LIAISON LYON - TURIN / COLLEGAMENTO TORINO - LIONE

REVISION DE L'AVANT-PROJET DE REFERENCE – REVISIONE DEL PROGETTO DEFINITIVO
CUP C11J05000030001

APPROFONDIMENTI PER OSSERVAZIONI REGIONE PIEMONTE
Riscontro Osservazione n. 42 (rif. lettera prot. n. CTVA-2014-0812 del 06/03/2014)

STUDIO DELL'INTERCONNESSIONE DI BUSSOLENO SALVAGUARDANDO
IL PONTE DORA IN MURATURA DELLA LINEA STORICA TORINO-MODANE
RELAZIONE ILLUSTRATIVA

Figura 9 – Ortofoto di confronto tra Progetto Definitivo e studio Soluzione 1

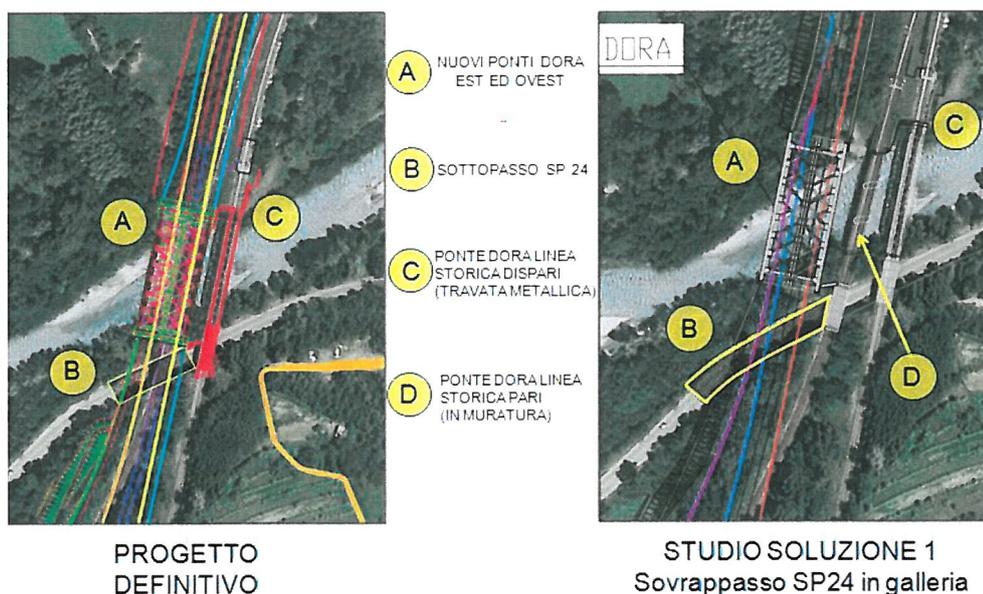
- **Soluzione 1:** per lo scavalco della Dora, sono previsti due ponti (Dora Est e Dora Ovest), uguali a quelli ideati per il Progetto Definitivo, e per il sottopasso della Strada Provinciale 24 una galleria artificiale della lunghezza di 90 m circa in luogo di quella di 50 m circa prevista nel Progetto Definitivo

Tra le due soluzioni sopra descritte, si è approfondita la Soluzione 1, in quanto meno impattante sul territorio.

Figura 10 – Ortofoto di confronto tra Progetto Definitivo e studio Soluzione 2

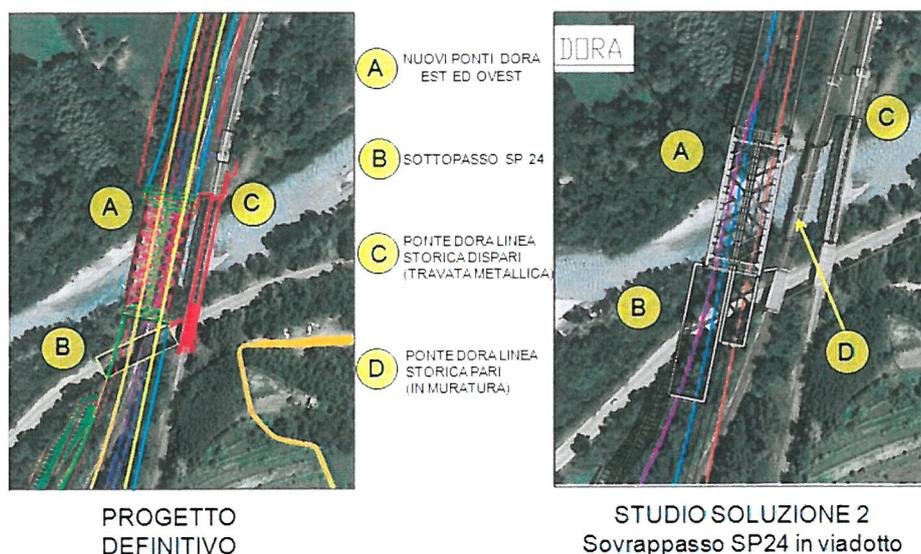
- **Soluzione 2:** per lo scavalcamento della Dora e della strada Provinciale 24 sono previsti due ponti: il primo è relativo al binario dispari della Linea Storica ed al binario dispari dell'Interconnessione ed è composto da due campate metalliche ciascuna di 75 m di luce; il secondo è relativo al binario dispari dell'interconnessione ed è composto da una campata metallica di 75 m di luce ed una campata metallica di 40 m di luce

Figura 11 – Ingombro corpo ferroviario nella zona di Bussoleno.

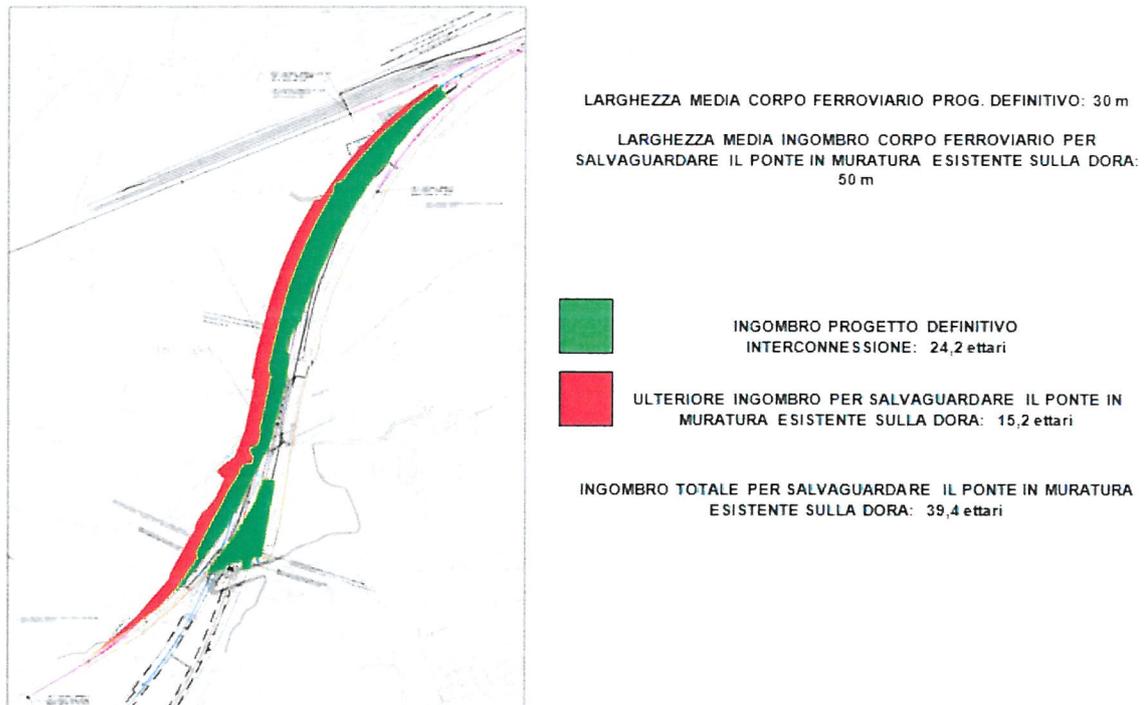
- Necessità di occupare una porzione di territorio di circa 15,2 ettari in più dei 24,2 ettari già occupati nel Progetto Definitivo dell’Interconnessione

Figura 12 – Area della sottostazione elettrica della Linea Storica Torino-Modane a Bussoleno.

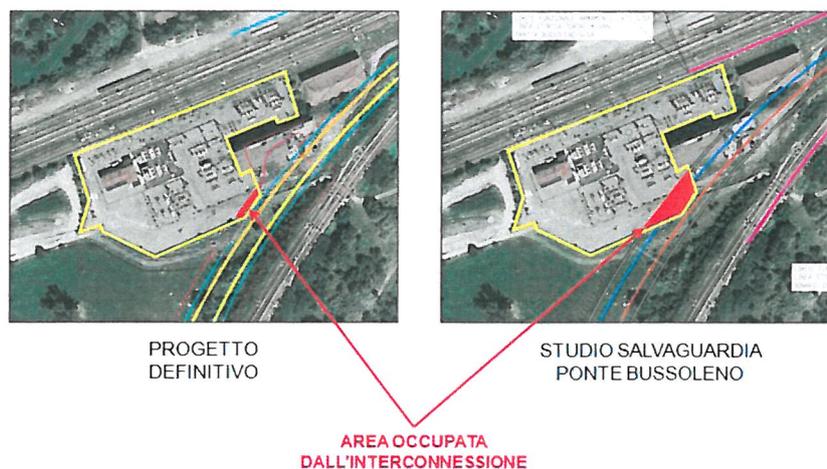
- Occupazione di una parte della attuale sottostazione elettrica della Linea Storica di Bussoleno
